Haljala vallas Kooli tn 1 kinnistu ehitusloa eelnõu kooskõlastamata jätmine

Olete esitanud Transpordiametile kooskõlastamiseks Lääne-Viru maakonna Haljala vallas Võsu aleviku Kooli tn 1 kinnistu ehitusloa eelnõu (menetlus nr 357972).

Ehitusluba antakse Võsu põhikooli ja lasteaia, kuuri, piirdeaia, mänguväljaku, paviljonide ehitamiseks. Ehitusloa aluseks on Võsu Põhikooli ja lasteaia eelprojekt (peaprojekterija Kolm Pluss Üks OÜ, töö nr 272).

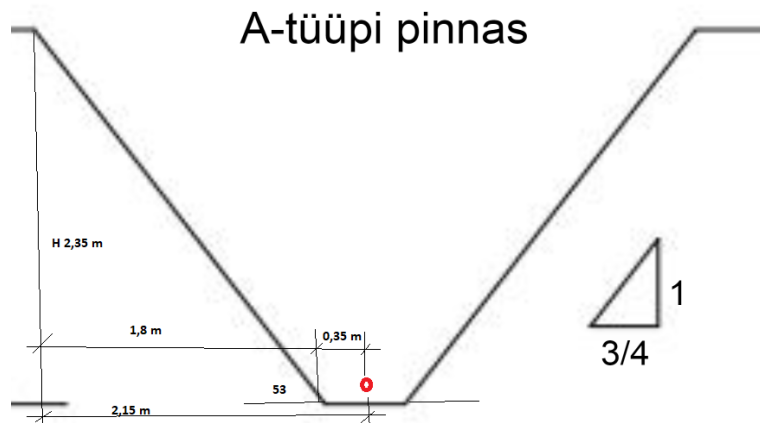
Kinnistu (katastritunnus 92201:003:1541) asub riigitee nr 17181Võsu-Vergi-Sõeaugu kõrvalmaantee km 1,73-1,93 kaitsevööndis.
